## 第八章審查意見

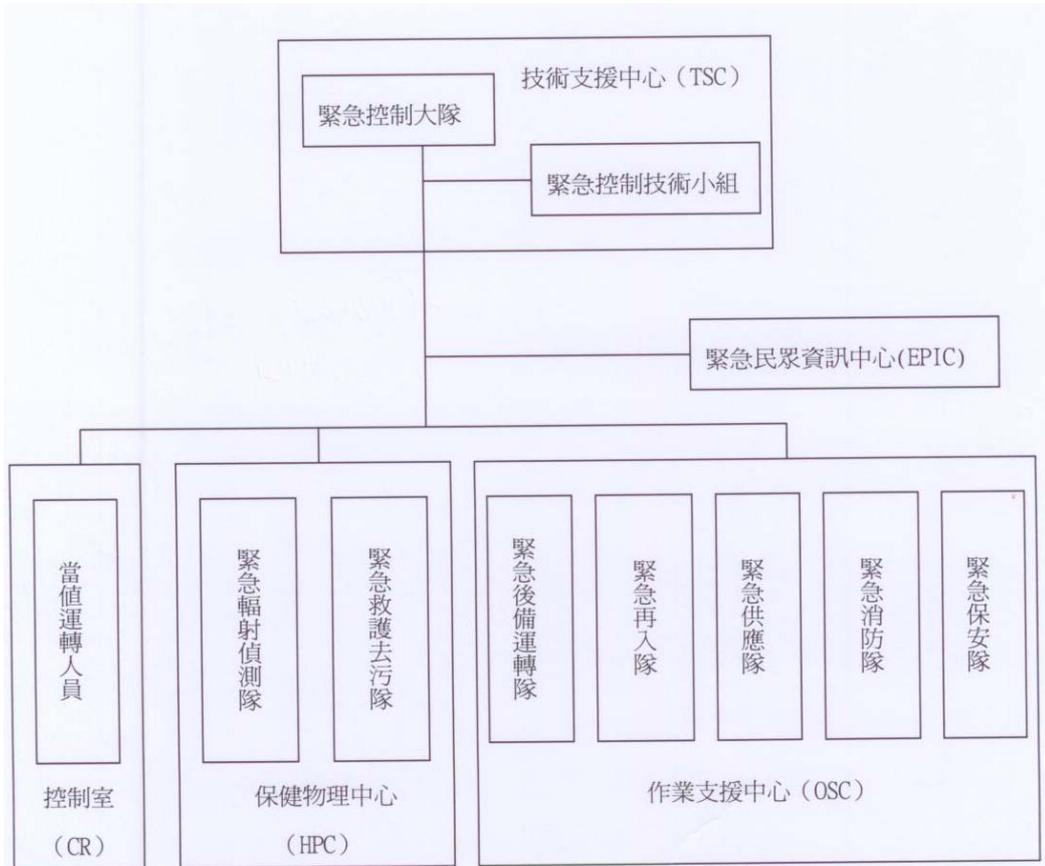
編號	08-01-255	分組	審查代碼	章節	頁碼	狀態
		綜合	S04/S01	8.1	8.1-3	結案
第 1 次審查意見						
消防編組、任務分工及緊急應變組織宜在圖中清楚列出。						
第 1 次審查意見答復說明						
<p>1. 將於本報告第八章一、(一)節中增補消防編組之說明如下：</p> <p>1. 消防隊編組</p> <p>(1) OSC 緊急消防隊：依據本廠緊急計畫 1408「OSC 動員與應變程序」、1420「消防救火程序」技術支援中心 (TSC) 成立時，作業支援中心 (OSC) 召集緊急消防隊隊員 39 人，每年配合緊急計畫或核安演習進行消防演練及不預警通聯或動員測試。</p> <p>(2) 消防班：屬外包之消防勤務工作人員，全隊共 34 人，除消防總領班、消防安全設備巡查員、消防車輛器材維修員、醫務救護器械維護員配合電廠作息規定出勤外，其餘人員分成 5 班每班 6 人，不分例假日或國定假日，採 24 小時 3 班輪值，二值每值最低出工人數為 6 人(包含領班、消防車駕駛員及消防員)，一值及三值每值最低出工人數為 8 人，按輪值表依分配勤務執行工作，當消防班因應緊急狀況(如駕駛救護車或支援廠外救災等)，致人數不足 5 人時，應於 2 小時內遞補人力。</p> <p>2. 任務分工</p> <p>(1)緊急消防隊隊長 (由消防課長兼任)</p> <p style="padding-left: 20px;">受緊急控制大隊大隊長監督、指揮、負責整個消防應變作業之執行。</p> <p>(2)緊急消防隊副隊長</p> <p style="padding-left: 20px;">受緊急消防隊長監督、指揮，協助隊長督導消防隊各班作業事宜。</p> <p>(3)緊急消防隊班長</p>

答復說明“召集緊急消防隊隊員 39 人”與圖 8.1.1-1 之人數(48 人)不一致，請說明；消防班“全隊共 34 人”與圖 8.1.1-1 之人數 26 人不一致，亦請說明。

2. 依據核二廠 1400 程序書「緊急應變計畫」第 3.1.1 節編組體系之規定，應變組織如下所示。

核二廠消防隊因應電廠斷然處置指引之行動策略，已於 101 年調整消防隊人力編組，消防班共 34 人（每天 24 小時分為 5 班制(日班 4 名，一、二、三值各 8、6、8 名，空班 8 名)，緊急消防隊共 39 人。消防設備如下(1)消防水庫車二輛：水箱容量分別為 12,000L 及 10,000L。(2)多效能化學消防車二輛：其中一輛泡沫容量為 3,000L/水箱容量為 7,000L，另一輛泡沫容量為 120L/水箱容量為 2,000L。(3)消防器材車一部。(4)指揮車一部。(5)消防工程車一部。安全分析報告圖 8.1.1-1 及相關內容已配合修正，如附件 08-01-B。

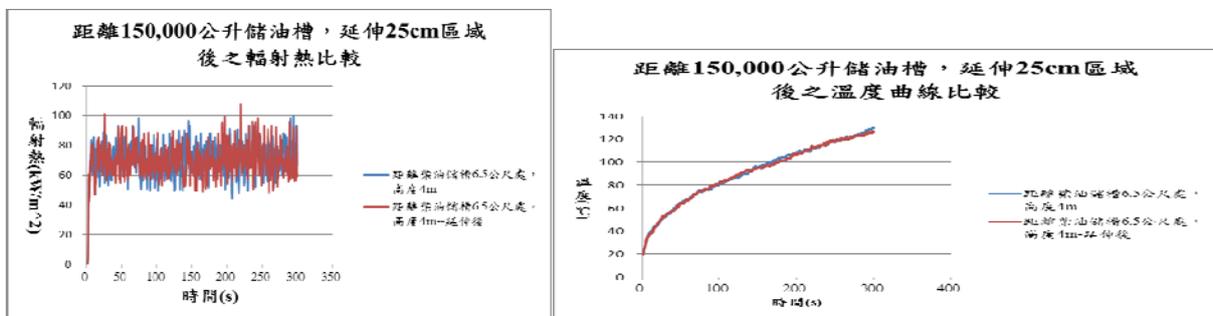
- 1.請說明假想情境一、二的模擬中，FDS 所採用的格點尺寸大小為何？是否有進行格點分析？
- 2.請說明假想情境一、二的模擬中，FDS 在評估輻射熱時所採用的立體角數目 (NUMBER\_RADIATION\_ANGLES) 為何？是否有進行靈敏度分析？
- 3.第 8.2-14 頁，「為使火焰不會直接在乾式貯存設施上加熱，車子位置應比乾式貯存設施略低。因此假設火源設置於距離乾式貯存設施 1 公尺」敘述火源位置假設的理由，請說明為何油箱洩漏燃燒的火焰不會直接在乾貯設施上加熱？
- 4.第 8.2-14 頁，車輛油箱洩漏燃燒僅考慮柴油燃燒，而並未考慮到車內可燃物，因此燃燒時間僅 210 秒，此種假設是否過於樂觀？

- 1.假想情境一之格點尺寸為 20cm，其模擬空間之格點數共有 850,000 格；假想情境二 150,000 公升及 650,000 公升儲槽之火源空間之格點尺寸皆為 25cm，其他部分之空間為 50cm，故 150,000 公升儲槽火災情境之格點數共有 4,464,000 格，而 650,000 公升儲槽火災情境之格點數共有 4,492,800 格。假想情境二 25cm 及 50cm 之混合切割與全 25cm 之切割方式結果屬合理範圍。
- 2.輻射熱與角度有關，以 worst case 考量，故量測正對火源方向所受輻射熱之值。然文獻顯示模擬與實驗值之熱通量相近。
- 3.因車子位置比乾式貯存設施略低，當車輛燃料洩漏時，使燃料不會流至乾式貯存設施，故發生火災時，不會直接對貯存設施加熱。
- 4.運送車輛主要構造為鋼材屬不可燃物，且運送時隨行人員亦全程監控運送車輛任何發生火災之可能性，以便立即處理，若發生火災亦能即時滅火。50 加侖柴油洩漏燃燒係為保守假設。

A. FDS 不同角度之輻射熱驗證出處：Fire Dynamics Simulator (Version 5) Technical Reference Guide Volume 3: Validation

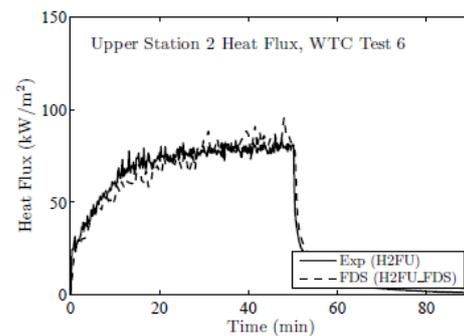
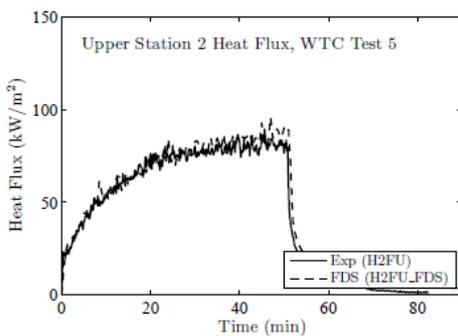
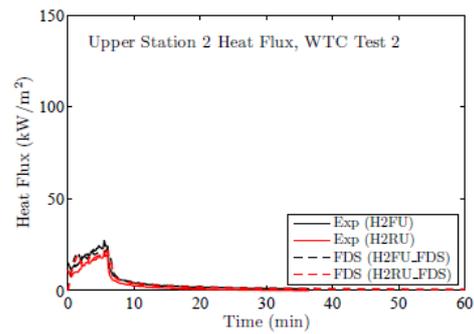
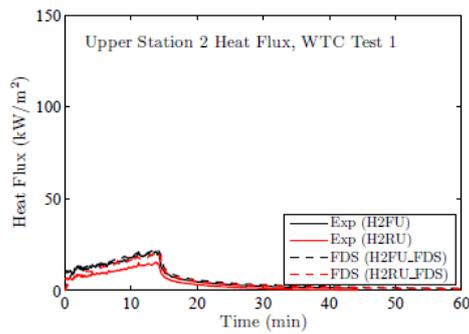
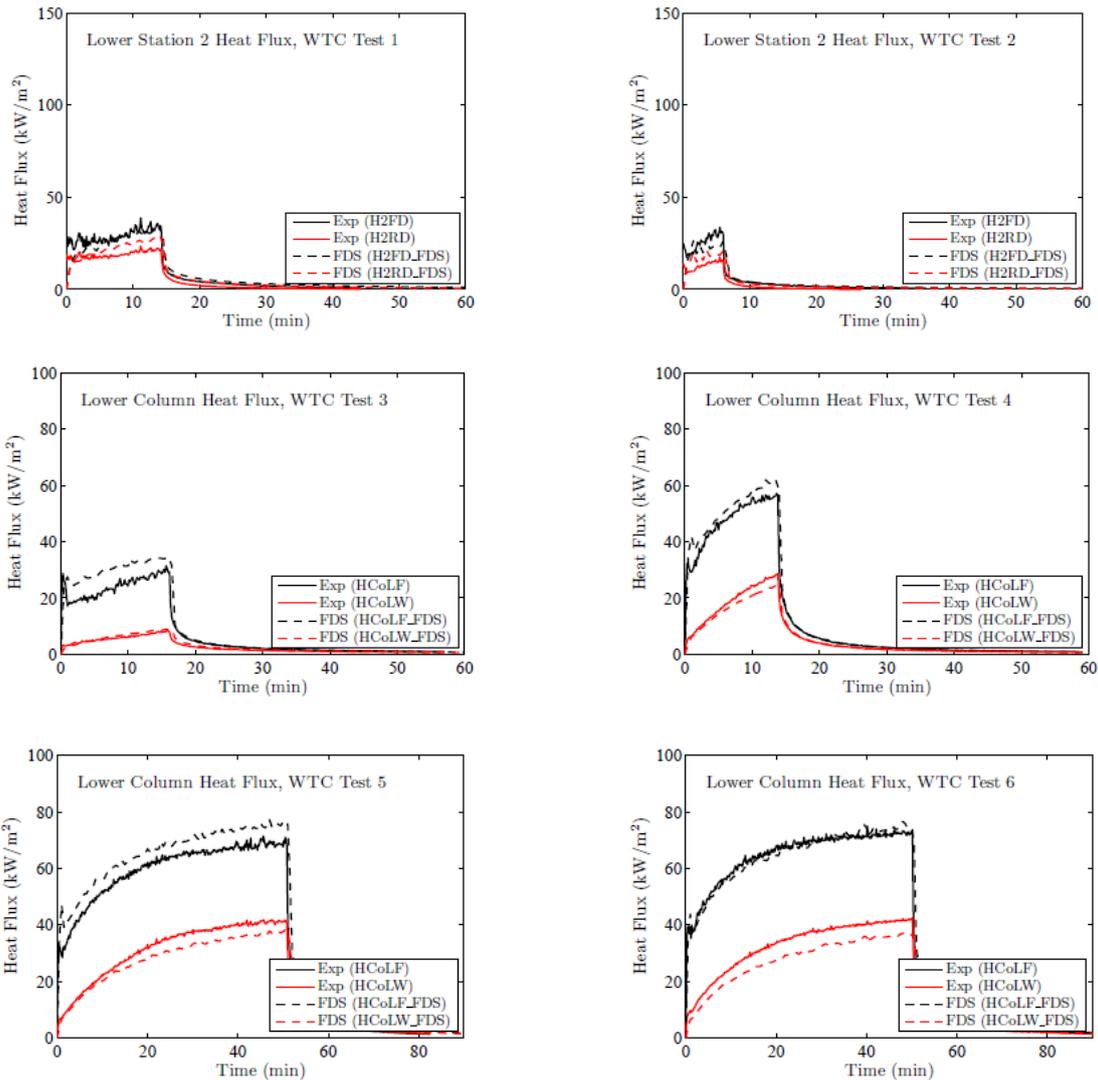
1. 格點大小應屬合理，但未進行格點分析，請說明。
2. FDS 在評估輻射熱時所採用的立體角數目 (NUMBER\_RADIATION\_ANGLES) 影響模擬結果甚大，分析者並未說明採用何種數據，如何確定為 worst case？建議補做 NUMBER\_RADIATION\_ANGLES 的靈敏度分析。另請提供具體文獻供參。
3. 「當車輛燃料洩漏時，使燃料不會流至乾式貯存設施」的假設過於樂觀，建議補做「火焰直接對貯存設施加熱」的評估。
4. 請說明如何達成「限制油箱油量小於 50 加侖」之行政管制措施。另次要結構如屬可燃物，亦可能助長燃燒，請說明。

2. 目前各國多採用 FDS 進行火災相關參數之評估，如溫度、輻射熱與煙氣濃度等。對於 FDS 與火場實際情境之驗證，已有許多國際知名單位進行比較分析，如 FM、NIST、NRCC 等。而關於 FDS 輻射熱之驗證，藉由測試驗證報告中顯示，FDS 與實驗量測值相近，故靈敏度低，因此可應用

FDS 進行輻射熱之評估，相關驗證說明如下：

B. FDS 與實驗值比較如下所示

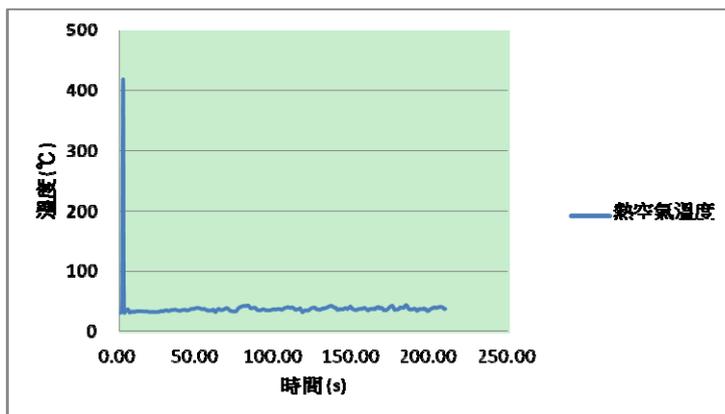
2. 驗證手冊並無「探測點之設置均位於火焰高度範圍內，模擬出之輻射熱會比實際值高」等結論，請針對模擬不準度做適當的處理。
3. 依據評估報告：「藉由 FDS 模擬結果得知，當 50 加侖油箱洩漏引發火災之平均火焰溫度為 1082°C。位於火源 1 公尺處之運貯設施所受平均輻射熱為 82 kW/m<sup>2</sup>」，而佐證資料附件 08-03-3-C 第 6.9 節係以 800°C 熱空氣作為貯存 PWR 燃料之 Magnastor 系統的火場邊界條件，與本評估報告的火災情境相比溫度較低且未考慮輻射熱，無法據以保守涵蓋核二乾貯系統。

當 50 加侖油箱洩漏引發火災之平均火焰溫度為 1082°C，位於火源 1 公尺處之 VCC 由距離地面 0 m 及 1m 處空氣之最高溫度分別為 164°C 及 414°C。而 1m 處空氣溫度隨時間分布如下圖所示：

其結果顯示，最高溫出現的時間為燃燒初期，約為 414°C；在火災發生約 4 s 後溫度迅速降至約 34 -40°C。因此，火災分析時以 800°C 持續 480 sec 的進氣口溫度條件是相當保守的。

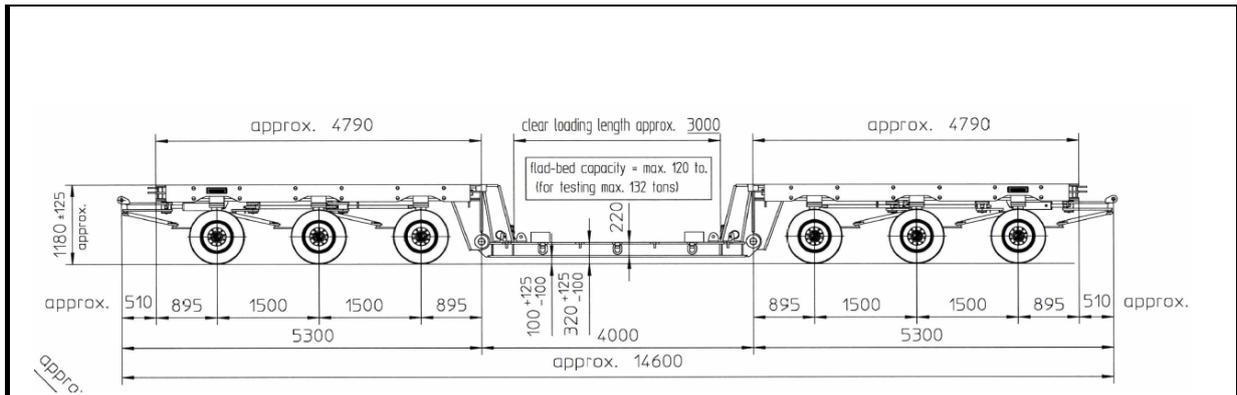
編號	08-06-260	分組	審查代碼	章節	頁碼	狀態
		綜合	S05	8.2	8.2-34	結案
第 1 次審查意見						
假想情境一的乾貯設施所受爆炸壓力為 14.5 psi，請說明在此壓力是否會造成傳送護箱的傾倒？						
第 1 次審查意見答復說明						
<p>1. 14.5 psi 為表 8.2.4-1 所列之 50 加侖油箱爆炸之 1 m 距離之過壓值評估結果。</p> <p>2. 傳送護箱係以多軸板車執行運送，其主要由承載傳送護箱的載貨底板 (Deck) 及兩個 3 軸板車模組等三部分所組成，整部多軸板車共有 6 軸 24 個輪胎，總長度為 11.9 m。多軸板車為一無動力板車，操作時需要額外的動力車聯結板車模組，若保守忽略動力車與板車模組之聯結機構的長度，動力車油箱距離傳送護箱(直徑 2,235 mm)表面至少 4.8 m 以上，經查表 8.2.4-1，4.8 m 距離之過壓值約在 1.45 psi (4 m) 與 1.08 psi (5 m) 之間。傳送護箱與板車的載運組合，經水平 0.88g 與垂直 0.78g 所組合的地震力評估，在該地震規模作用下，傳送護箱並不會傾倒。1.45 psi 至 1.08 psi 的爆炸壓力作用在傳送護箱力表面所形成的作用力，遠遠小於以上地震力的影響，故該壓力不會造成傳送護箱傾倒。</p>						
第 2 次審查意見						
<p>「 1.45 psi 至 1.08 psi 的爆炸壓力作用在傳送護箱力表面所形成的作用力，遠遠小於以上地震力的影響，故該壓力不會造成傳送護箱傾倒。」的前提是「動力車油箱距離傳送護箱(直徑 2,235 mm)表面至少 4.8 m 以上」，此項假設不夠保守，若油箱先洩漏至傳送護箱周圍再爆炸，其結果如何？建議再評估。</p>						
第 2 次審查意見答復說明						
<p>1. 「動力車油箱距離傳送護箱(直徑 2,235 mm)表面至少 4.8 m 以上」為實際狀況，非假設情形，如下圖所示。</p>

2. 執行運貯作業時，運送路線將施行交管措施、運送車輛配有滅火器，且有隨行人員隨時觀察運送狀況，若發現油箱洩漏，將可於第一時間處理。
